Produktänderung 4-Leiter-EMV-Filter B84108

**Product / Process Change Notification
Produkt-/ Prozess-Änderungsmitteilung**

1. ID No. / ID-Nr.: MAG-295181113		2. Date of announcement / Datum der Ankündigung: November 29, 2013	
3. Type / Produktgruppe: EMC filters / EMV-Filter	Old ordering code / Alte Bestell-Nr.: B84108S1004A110 B84108S1004A120	New ordering code / Neue Bestell-Nr.: No change/ Keine Änderung	Customer part number / Kundensachnummer:

Neue Abmessung:

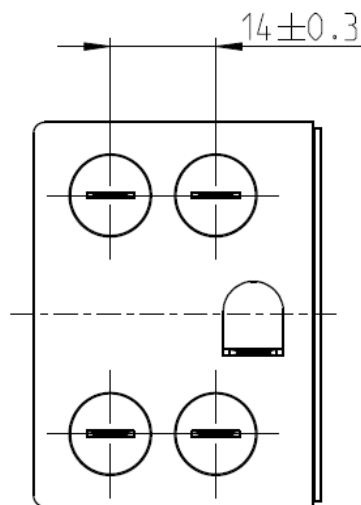
Bei EPCOS 4-Leiter-EMV-Filtern der Serie B84108* wird der Abstand der Anschlüsse von 15 mm auf 14 mm verringert (siehe Zeichnung).

4. Description of change / Beschreibung der Änderung: The distance between the connectors will be reduced from 15 mm to 14 mm for the above-mentioned EPCOS EMC filters (details see drawing). This dimensional change is expected to have only a minor impact on existing designs: it is necessary in order to increase the supply security of these components. / Bei den oben genannten EPCOS EMV-Filtern wird der Abstand der Anschlüsse von 15 mm auf 14 mm verringert. (Details siehe Zeichnung). Diese Änderung dürfte nur einen geringen Einfluss auf bestehende Designs haben. Mit der Änderung soll die Liefersicherheit dieser Produkte verbessert werden.

5. Effect on the product or for customers (quality, specification, lead time) / Auswirkung auf das Produkt oder für den Kunden (Qualität, Spezifikation, Lieferzeiten): The change has no impact on the specified electrical and mechanical properties. / Die Änderung hat keinen Einfluss auf die spezifizierten elektrischen und mechanischen Eigenschaften.
